DDT 72 - REMA (SD)
 19 boulevard Paixhans

Objet : Demande d'autorisation de busage, commune de Saint-Mars-de-Locquenay, présentée par le GAEC Aleton

: Localisation du projet de busage

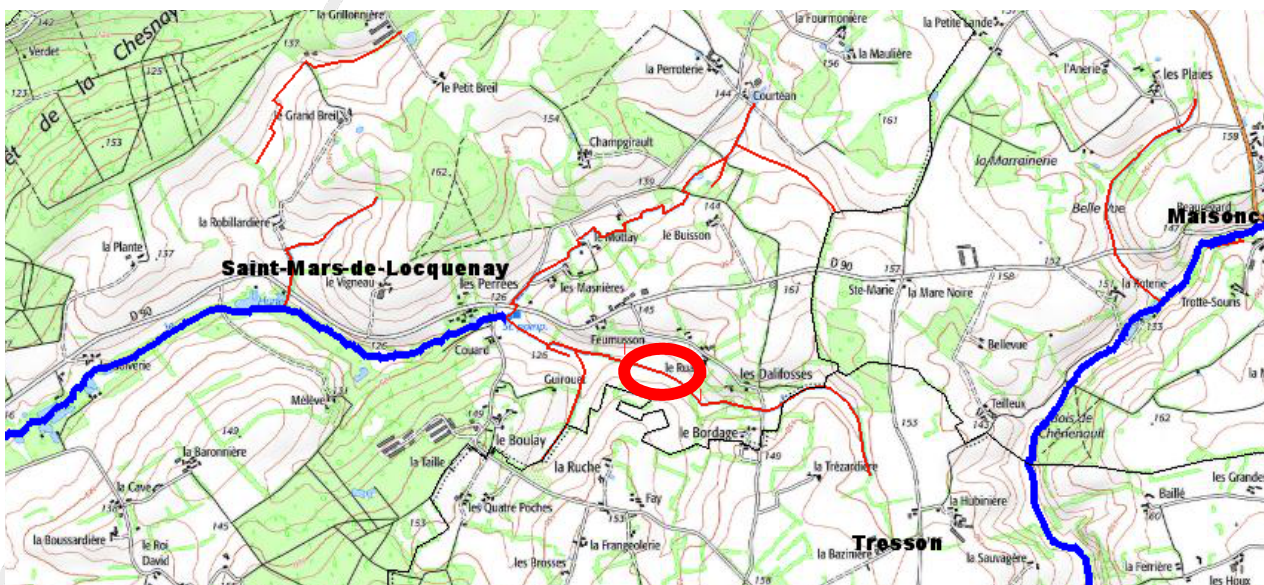
Cette demande de busage est présentée par le GAEC Aleton et se situe près du lieu-dit « Le Ruau », Commune de Saint Mars de Locquenay. Les travaux sont prévus sur un linéaire représenté en rouge sur la carte des cours d'eau de la Sarthe au titre de la police de l'eau. Ces traits rouges représentent de possibles écoulements qui doivent faire l'objet d'une expertise avant travaux.

: Linéaires représentés en rouge sur la carte départementale police de l'eau n'ayant pas les caractéristiques d'un cours d'eau

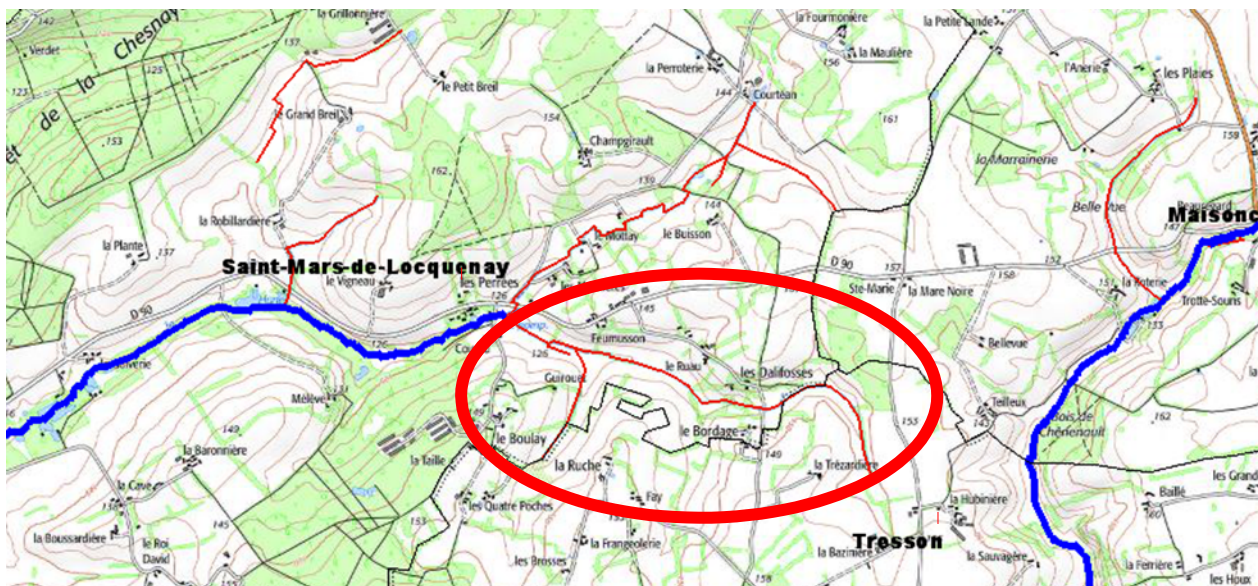
Nous nous sommes rendus sur place le 8 juillet 2021 afin de déterminer si ce linéaire avait les caractéristiques d'un cours d'eau au sens de l'article L.215-7-1 du code de l'environnement.

Nous n'avons identifié aucun écoulement, et l'absence de source à l'origine de ce linéaire. Ce linéaire n'a donc pas les caractéristiques d'un cours d'eau.

Il ressort de cette expertise que le linéaire considéré n'a pas les caractéristiques d'un cours d'eau. Les travaux de busage pourront donc être réalisés sans le dépôt préalable d'un dossier de déclaration/autorisation prévu au L 214-1 et suivants du code de l'environnement.
